РЕПУБЛИКА СРБИЈА
АУТОНОМНА ПОКРАЈИНА ВОЈВОДИНА
ГРАД ПАНЧЕВО
ГРАДСКА УПРАВА
СЕКРЕТАРИЈАТ ЗА УРБАНИЗАМ, ГРАЂЕВИНСКЕ,
СТАМБЕНО-КОМУНАЛНЕ ПОСЛОВЕ И САОБРАЋАЈ
БРОЈ: V-15-350- 128/20
Панчево, 22.05.2020. год.
Трг краља Петра I 2-4

ПРЕДМЕТ:Примедбе Секретаријата за урбанизам, грађевинске,стамбено-комуналне послове и саобраћај Градске управе града Панчева на **Урбанистички пројекат за потребе урбанистичко-архитектонске разраде локације на кат. парцели број 4248/1 К.О. Панчево за планирану изградњу вишепородичног стамбено-пословног објекта спратности По+П+6+Пс, у Панчеву, на локацији Ул. Бр. Јовановића бр 34-36** (у даљем тексту УП), израђеног од стране Агенције „ACTIVE HOUSE“ доо, из Панчева, за инвеститора „ВИТ ИНВЕСТ“ доо из Панчеваж

Измена на страни 19.

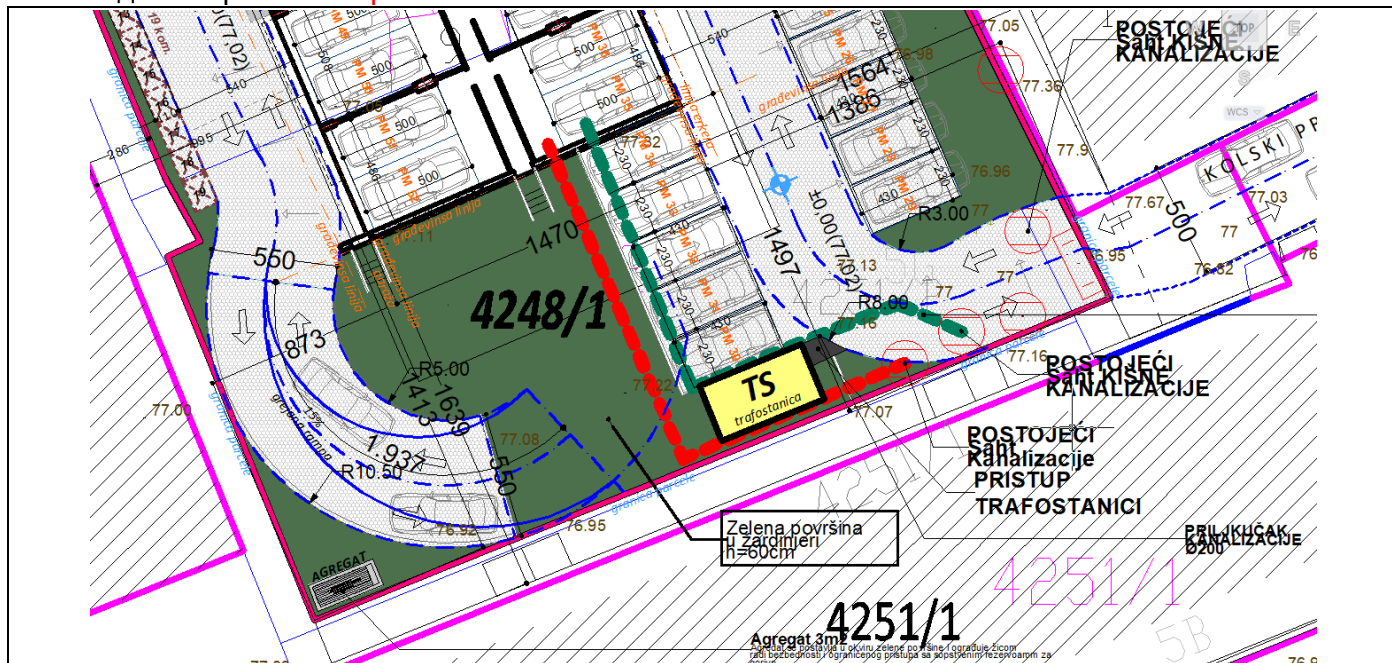
Спратност-коментар на одступања дат у претходном тексту, - **кориговано**

СПРАТНОСТ ОБЈЕКТА

Максимална дозвољена спратност објеката у зони је **П+6+Пк/Пс/Ман.**

Планирани стамбени објекат је у оквирима максимално дозвољене спратности - **По+П+6+Пс.**

- Идејним решењем објекат има раван не проходни кров (са веома благим нагибом ка улици и дворишту 1%), пројектована висина венца од кт је **23,30m** (дозвољена висина је **23,50m** по Плану), висина слемена од кт је **27,30m** (дозвољена висина слемена је **27,50m** по плану). Када су урађена детаљна мерења висине суседних објеката утврђено је да они премашују висине планом дефинисане, како су затечене висине мало изнад планираних односно Планом дефинисаних висина (које су дате без детаљног мерења објеката у том блоку) и како је у условима Завода за заштиту споменика културе у Панчеву, наведено да је потребно објекат ускладити са карактером амбијента, конфигурацијом терена и архитектонског и урбаног наслеђа у погледу габарита, диспозиције, пропорције, типа градње и обликовања, сматрали смо да је изједначавање висине са висином суседног објекта амбијентално боља опција од уклапања објекта на висину дефинисану Планом.

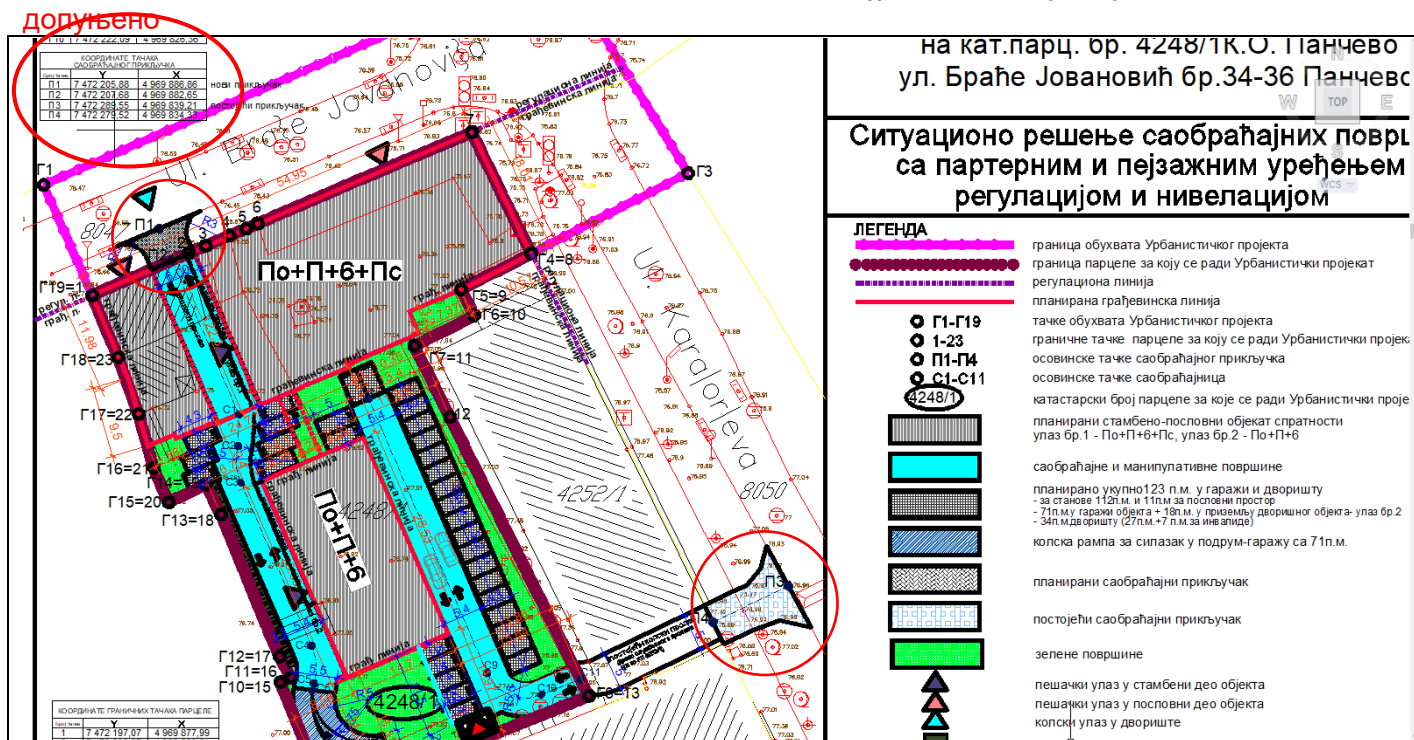
Паркинзи и гараже према парцели бр. 4252/1 немају излаз на улицу?! – **кориговано и допуњено**

Пешачки и колски приступ објекту остварен је из улице Браће Јовановића и то:

Оса прикључка је дефинисана следећим геодезским тачкама – за планирани прикључак:

- Укрштање осе улице Браће Јовановић и прикључка: П1 X = 7 472 205,88 Y = 4 969 886,86
- Укрштање осе прикључка и регулационе линије: П2 X = 7 472 207,68 Y = 4 969 882,65.

- За постојећи прикључак из улице Карађорђево: П3 X = 7 472 289,55 Y = 4 969 839,21
- П4 X = 7 472 279,52 Y = 4 969 834,33

-цртеж 4

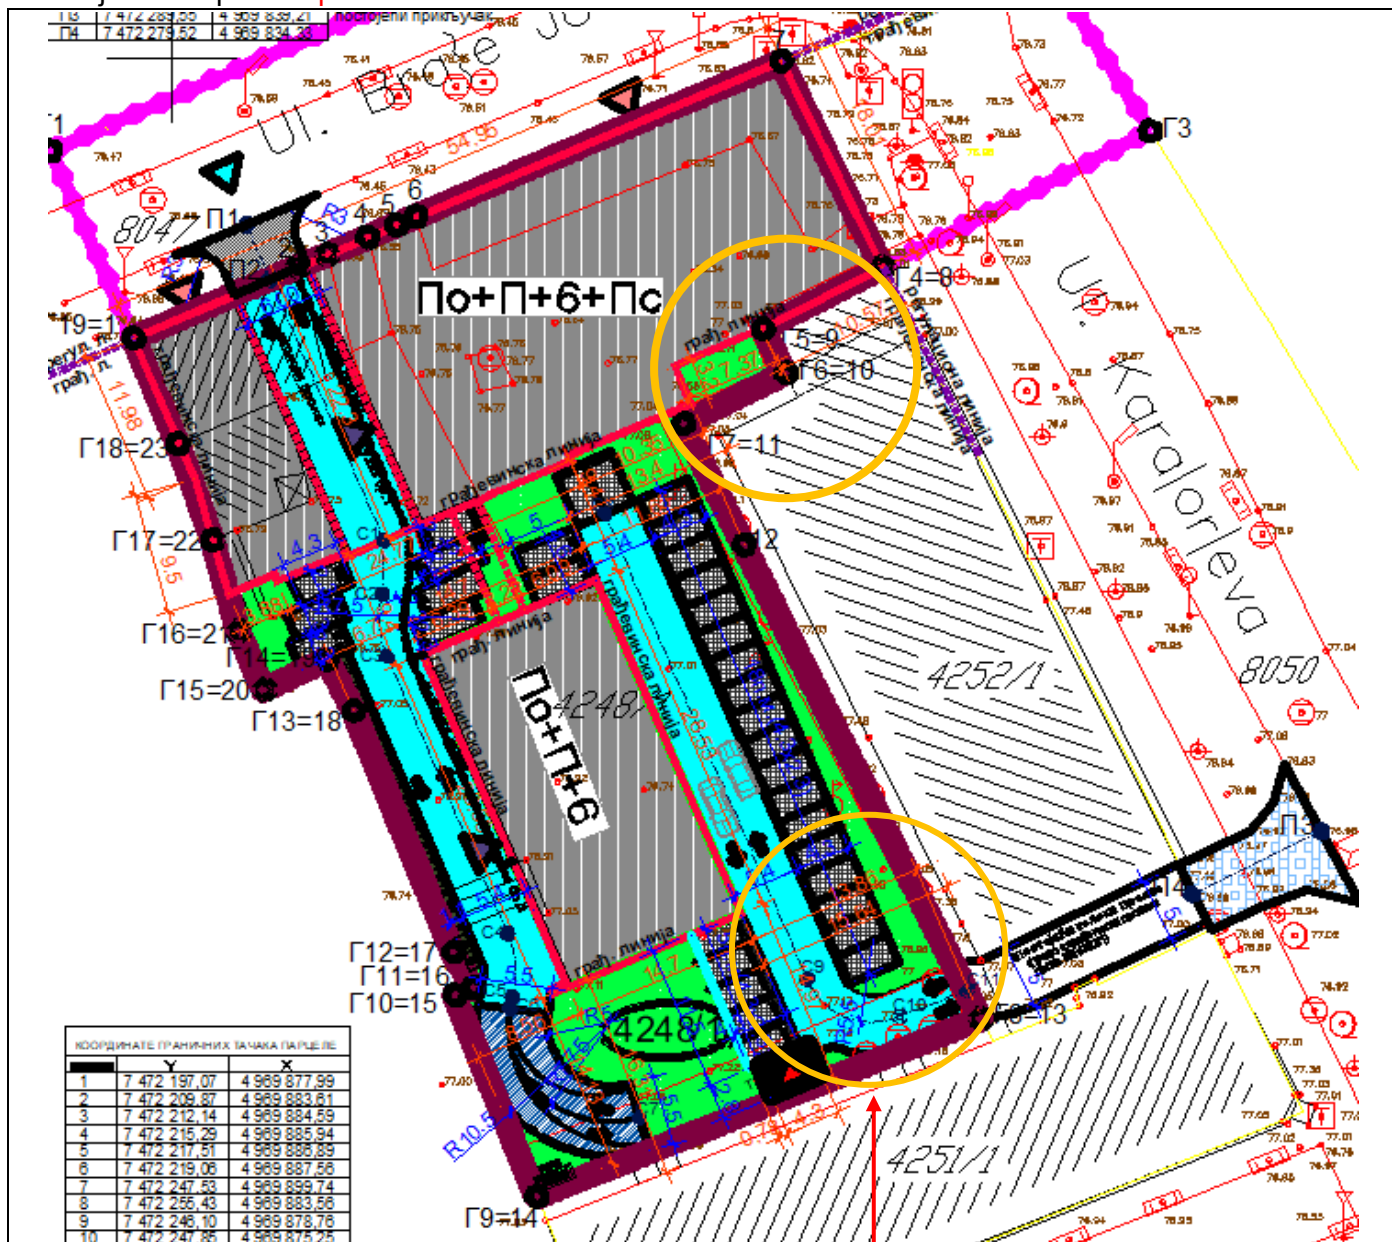
Искотирати удаљења од граница суседних парцела и објекта, посебно дефинисати удаљење од објекта на парц.бр. 4252/1 у делу између тачака Г6 и Г7, јер се односи на задњу границу парцеле, а постоје и отвори! – **кориговано**

Деф. Удаљења ламеле 2 од суседног објекта. – **кориговано**

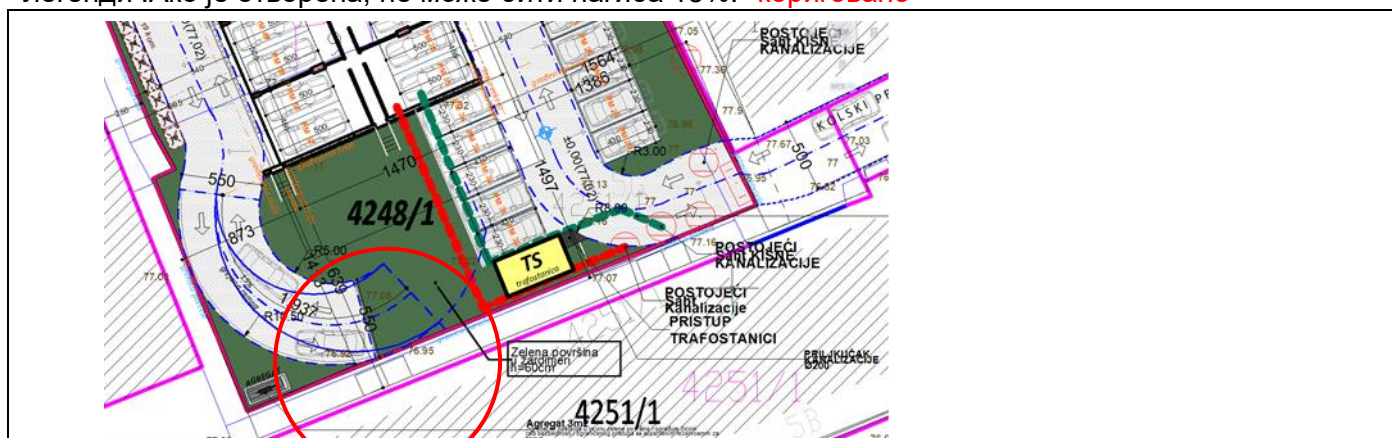
Деф. Да ли је рампа у приказаном делу покривена или отворена и у складу са тим је дати у легенди .Ако је отворена, не може бити нагиба 15%. – **кориговано**

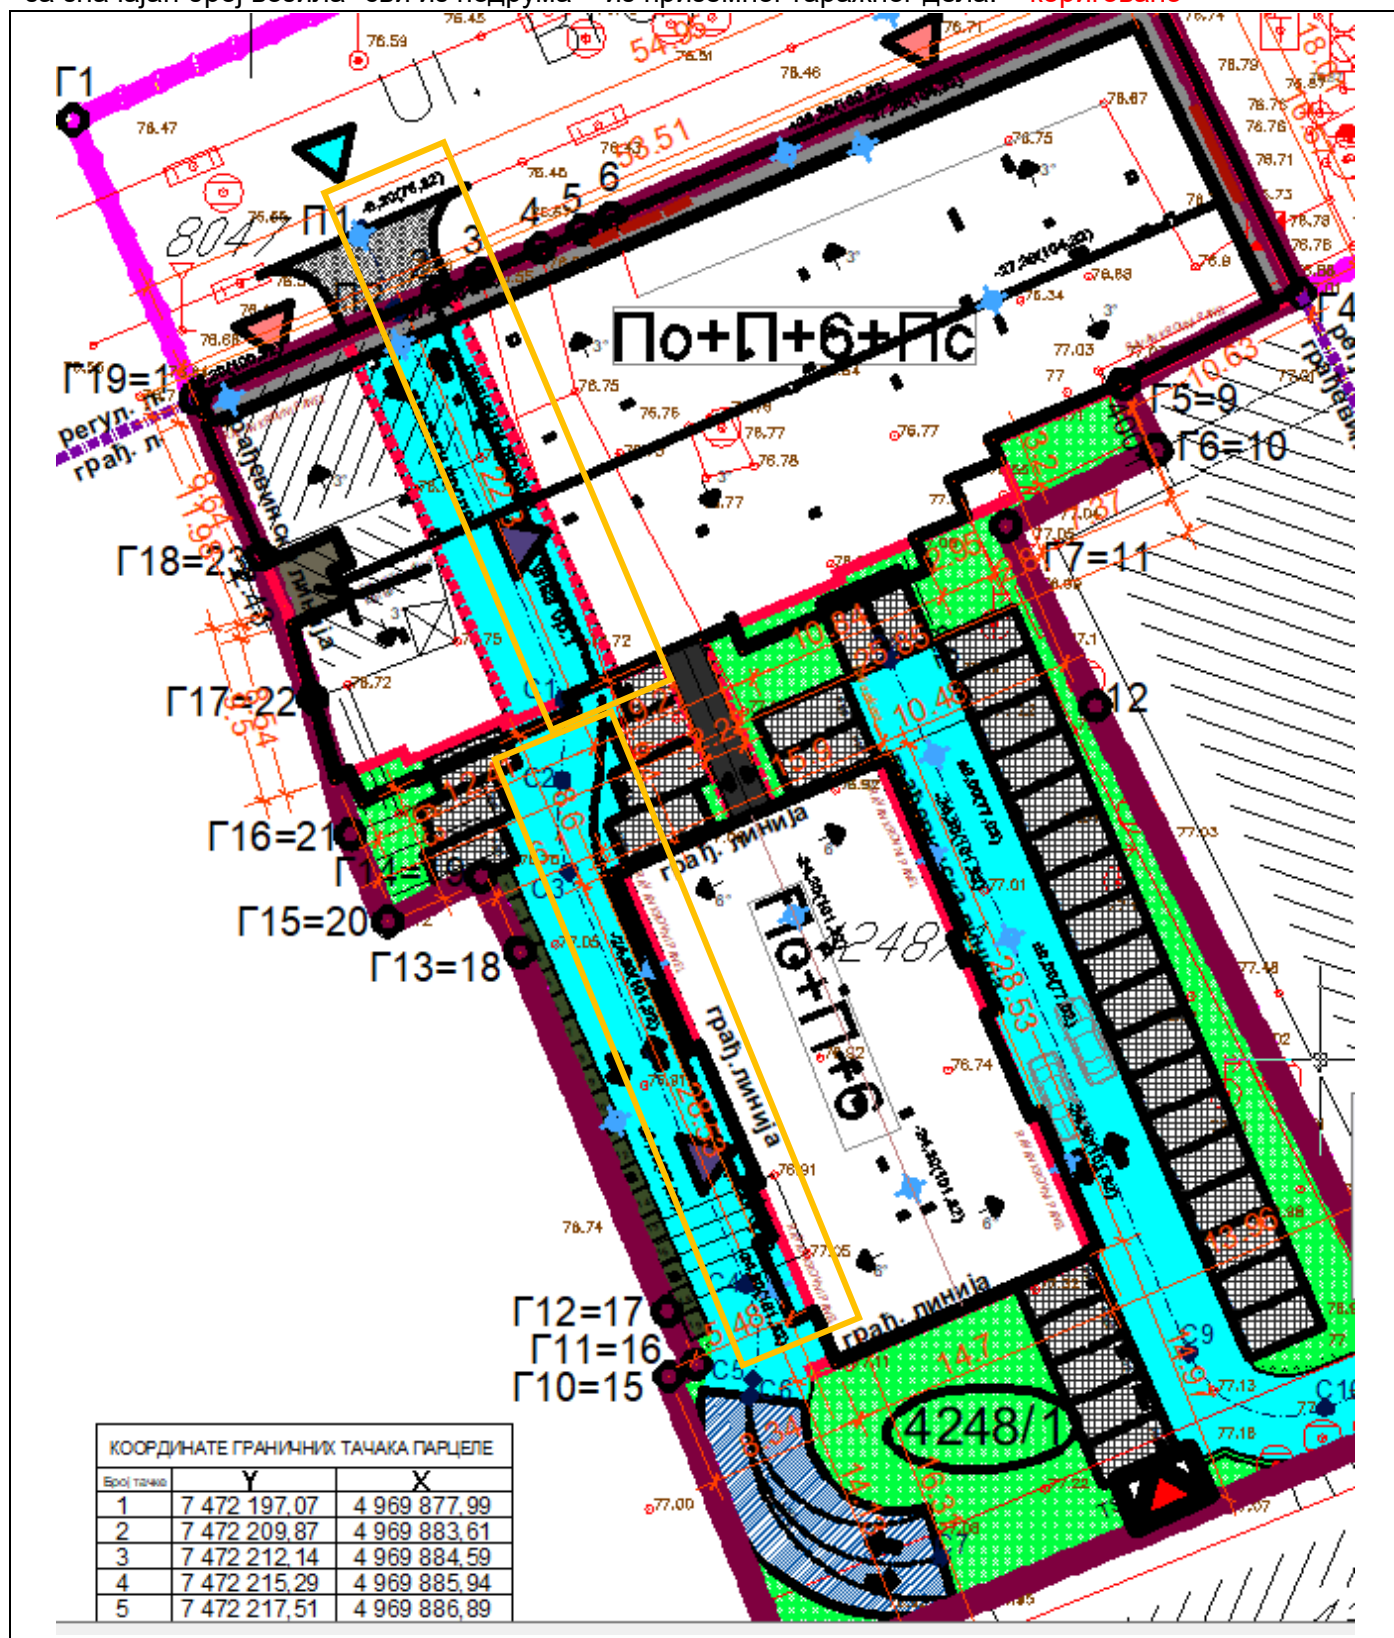
За ламелу број 2 нема пешачке стазе, излаз је небезбедан јер се излази директно на саобраћајницу за значајан број возила- сви из подрума + из приземног гаражног дела! – **КОРИГОВАНО**

Саобраћајна површина између ламеле бр.2 и објекта на парцели бр.4252/1 је слепа, како се до исте долази, ако је преко пасажа, мора сагласност преко службености пролаза, допуна услова Урбанизма и промена обухвата УП-а. — **кориговано**

-цртеж 6

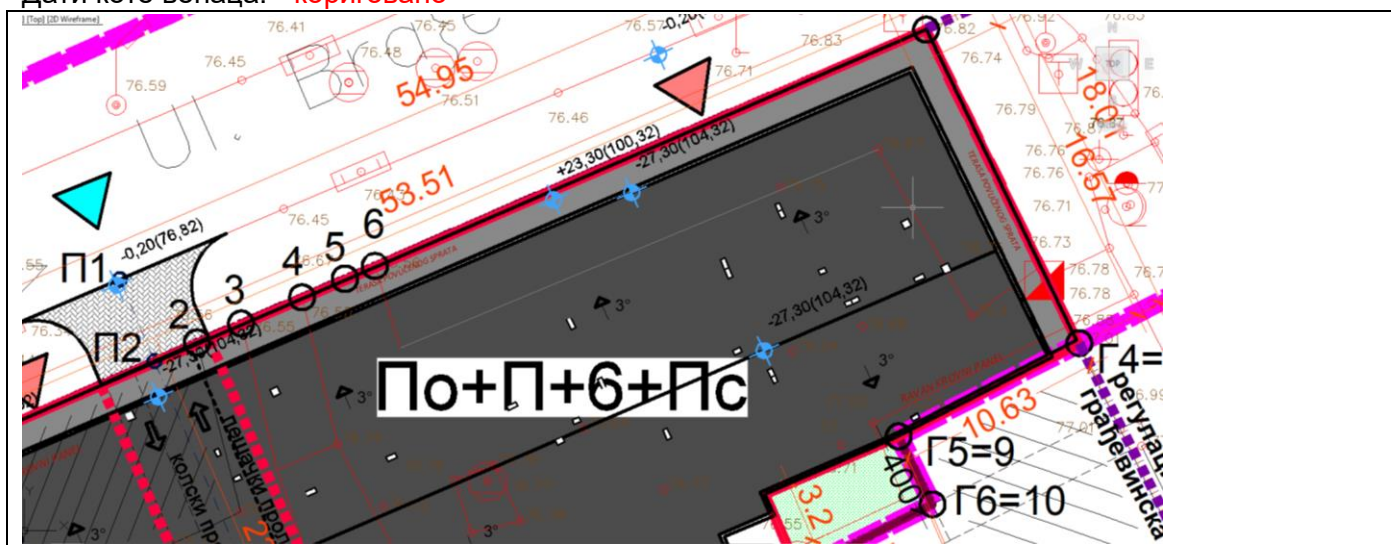
Дати коте венаца. - **кориговано**
